消防車（はしご車）の緩衝装置（後軸トルクロッド取付ブラケット）のリコールについて

平成 27年10月2日

リコール届出番号3648

改善箇所説明図

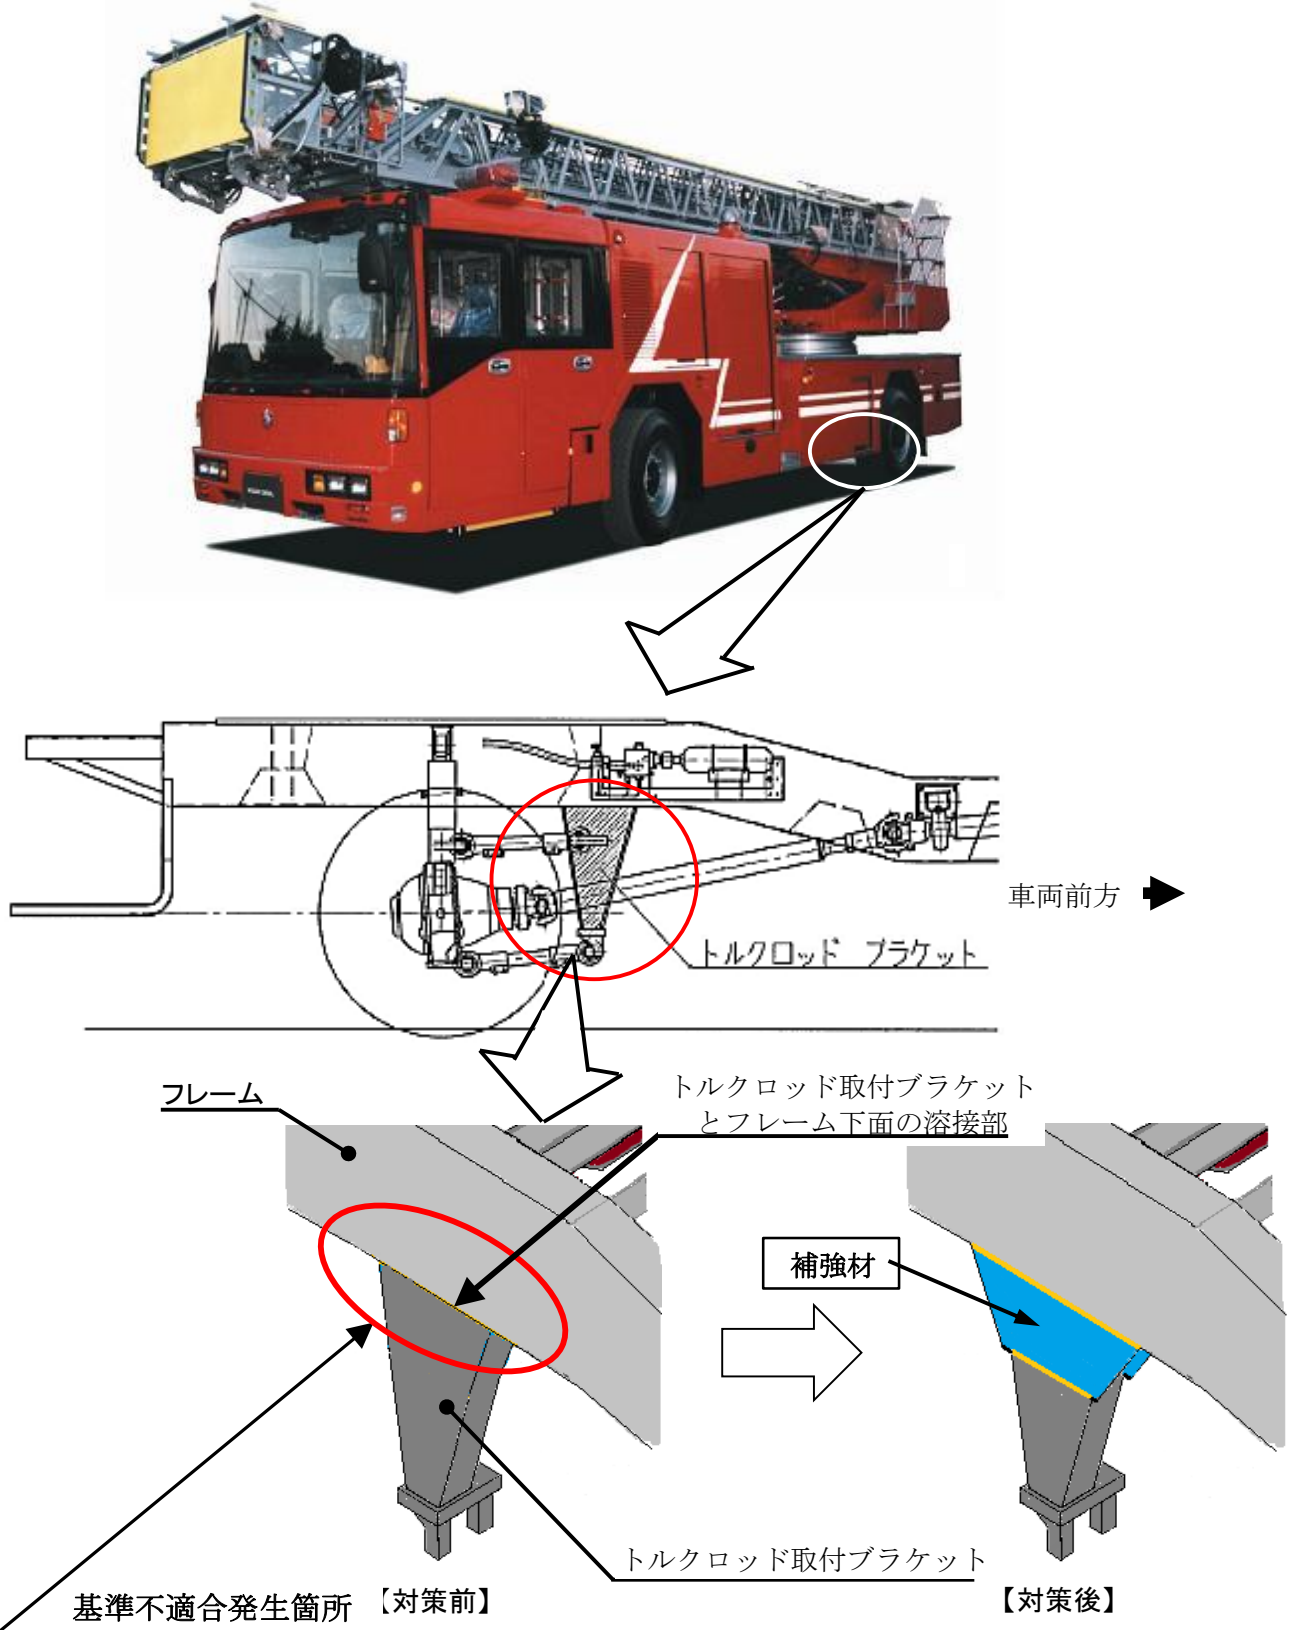
消防車（はしご車）の緩衝装置において、後軸トルクロッド取付ブラケットとフレーム下面の溶接が不適切なため、制動時の入力繰り返しで溶接部に亀裂が生じることがある。そのため、そのままの状態で使用を続けると、亀裂が進行し、最悪の場合、トルクロッド取付ブラケットの溶接部が剥がれ走行不能になるおそれがある。

全車両、後軸サスペンションのフレーム下面板部を点検し、亀裂が発生している場合は補修の上、当該部に補強材を溶接する。なお、改善措置の溶接作業に時間を要することから、亀裂が発生していない場合は、年式の古いもの若しくは走行距離の多いものから補強材を順次溶接する。
